美浜3号炉－共通－2

タイトル	劣化事象に関する保全管理の実施状況及び保全の有効性評価の実施状況について (劣化状況評価書-共通-12)
説明	<p>機器の保全内容については、劣化メカニズム整理表やこれまでの保守管理の結果から得られた”機器の部位別に想定される劣化事象”に着目し、保全項目の検討を行い、検討結果に基づく保全内容を担保するために必要な作業、検査項目などを選定しており、高経年化技術評価書においては別冊にて記述している。</p> <p>これらのことを踏まえ、各日常劣化管理事象に対する保全管理の実施状況を添付－1に示す。これらの点検の結果、異常が認められた場合は、速やかに対策を施すこととしており、高経年化対策上、問題とならない事象と判断している。また、保全の有効性評価の実施状況を添付－2に示す。</p> <p style="text-align: right;">以上</p>

美浜3号炉－低サイクル疲労－4

<p>タイトル</p>	<p>余熱除去ポンプケーシングの疲労累積係数の算出根拠について (1-1-41頁)</p>													
<p>説明</p>	<p>余熱除去ポンプケーシングの疲労累積係数の算出根拠を以下に示します。</p> <p>1. 解析モデル 添付1に解析モデルを示します。</p> <p>2. 材料物性 材料物性値を以下に示します。</p> <table border="1" data-bbox="461 931 1321 1137"> <thead> <tr> <th data-bbox="461 931 743 992">材料</th> <th colspan="2" data-bbox="743 931 1321 992">設計応力強さ</th> </tr> <tr> <td data-bbox="461 992 743 1052"></td> <th data-bbox="743 992 1038 1052">S_m (MPa)</th> <th data-bbox="1038 992 1321 1052">温度 (°C)</th> </tr> </thead> <tbody> <tr> <td data-bbox="461 1052 743 1137"></td> <td data-bbox="743 1052 1038 1137"></td> <td data-bbox="1038 1052 1321 1137">200.0</td> </tr> </tbody> </table> <p>3. 最大評価点の選定 解析モデル上の評価点及び最大評価点の選定結果を、添付2に示します。</p> <p>4. 応力分類 評価における荷重の組み合わせを以下に示します。また、応力評価のフローを添付3に示します。</p> <

美浜3号炉 原子炉容器胴部 (炉心領域部) 中性子照射脆化に対するPTS評価結果

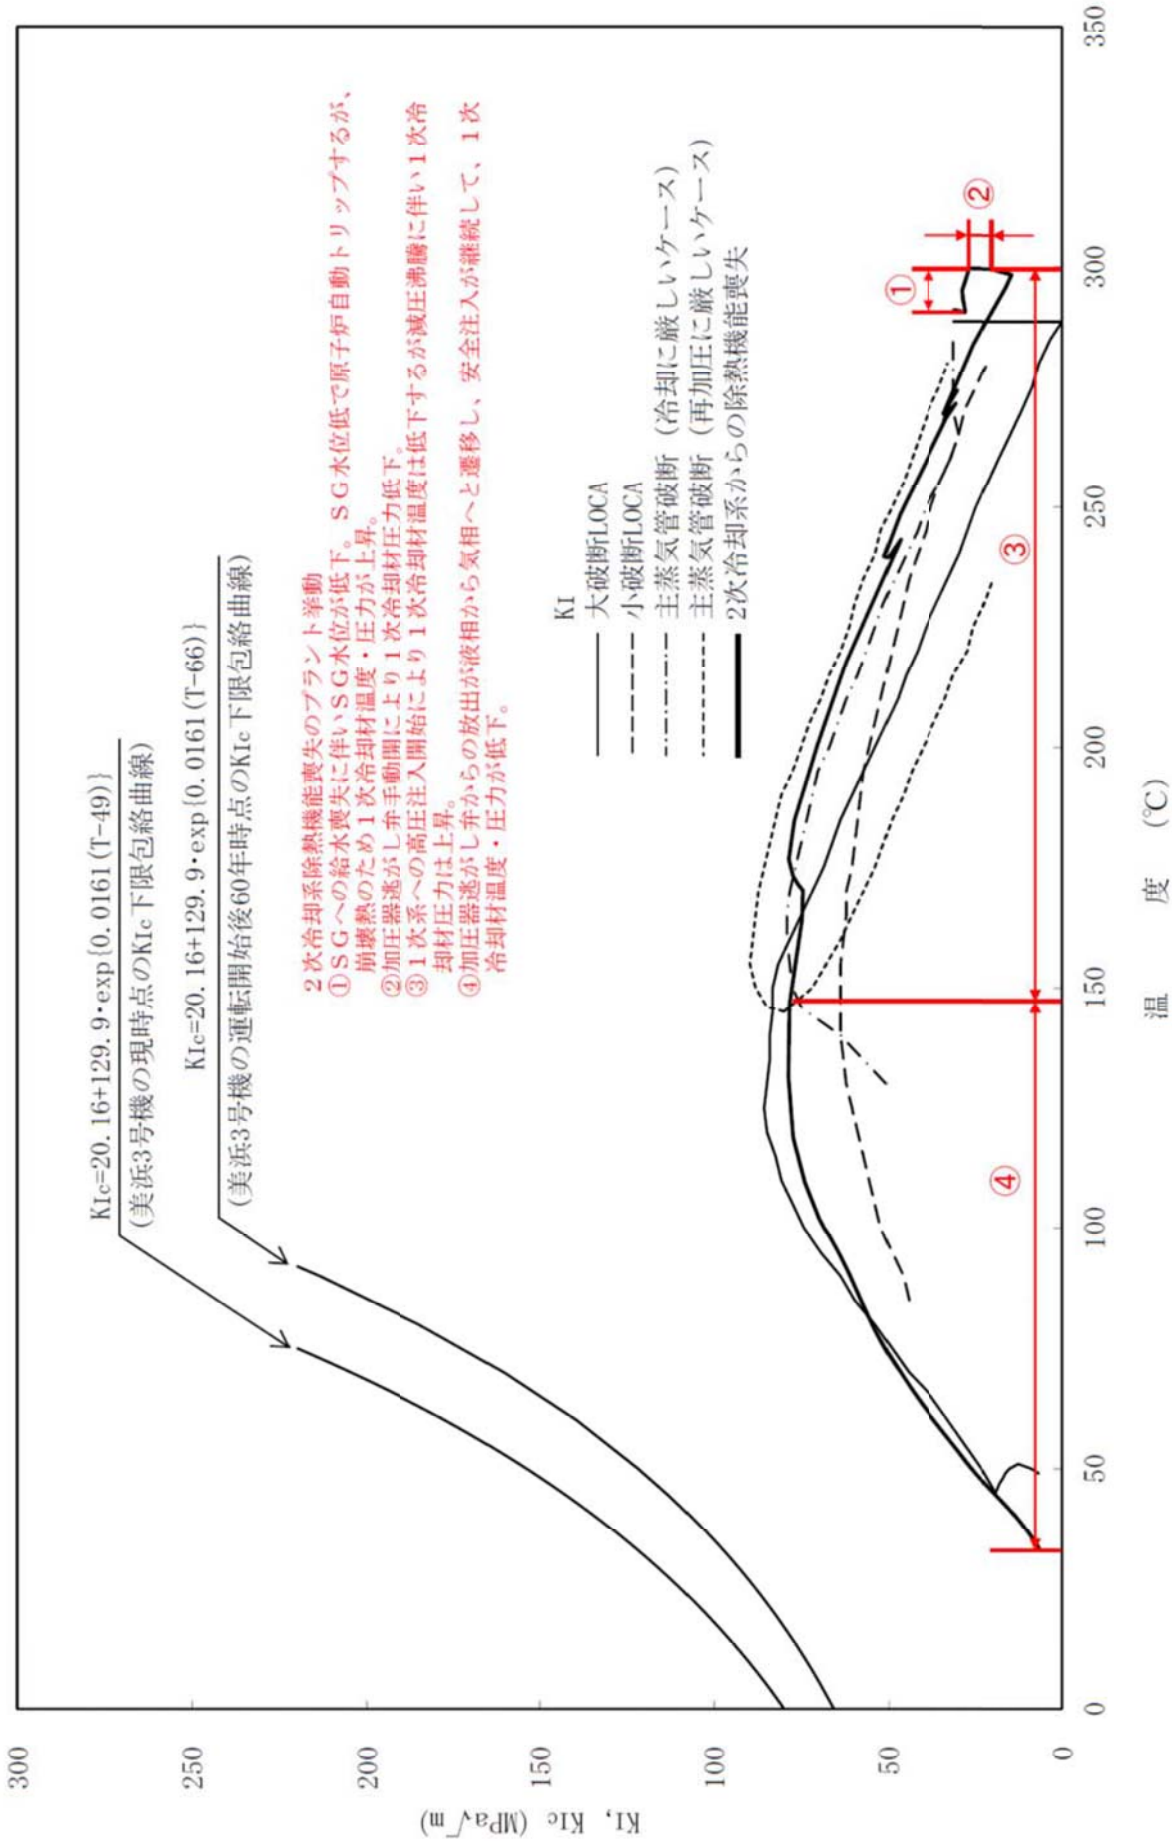
タイトル	PTS事象として設定した、小破断LOCA、大破断LOCA及び主蒸気管破断、2次系からの除熱機能喪失のKI曲線について。
説明	<p>国内PWRに対しては、発電技検「溶接部等熱影響部信頼性実証試験」のうち、「原子炉圧力容器加圧熱衝撃試験」において、設計基準事象から主蒸気管破断事故、小破断冷却材喪失 (LOCA) 事故、大破断冷却材喪失 (LOCA) 事故が制限的なPTS事象として選定されており、これらを評価対象として、現行のJEAC4206に反映されている。PTS評価は、これに従って評価を実施している。</p> <p>(参考) 溶接部等熱影響部信頼性実証試験に関する調査報告書「原子炉圧力容器加圧熱衝撃試験」[総まとめ版] (平成4年3月、財団法人発電設備技術検査協会)</p> <p>遷移曲線設定条件及びPTS評価における応力拡大係数の計算条件を添付資料に示す。添付資料は代表的な3ループプラントでの評価であるが、PTS事象の中で最も厳しくなる大LOCAの条件について、主要条件を比較した結果、下記の観点から美浜3号炉は代表プラントと同等であり、適用性に問題ないと判断している。</p> <p>①ステップ状温度低下幅 (初期温度 [] °C → [] °C) 美浜3号炉は代表プラントと同条件。</p> <p>②再循環切替時間 ([] °C → [] °C) 代表プラントでは [] であるのに対し、美浜3号炉は [] であり、再循環切替時間は代表プラント以下であることから安全側の評価となっている。</p> <p>③圧力 美浜3号炉は代表プラントと同条件。</p> <p>④冷却水温度 ([] °C) 美浜3号炉は代表プラントと同条件。</p> <p>また、工事計画 (平成28年11月申請) の内容を反映したPTS評価結果を添付2に示す。工事計画において、低温/高圧となりPTS事象の観点から設計基準事故状態よりも厳しい状態となる可能性のある事象を複数の炉心損傷防止シーケンスから検討した結果、2次冷却系からの除熱機能喪失を選定している。</p>
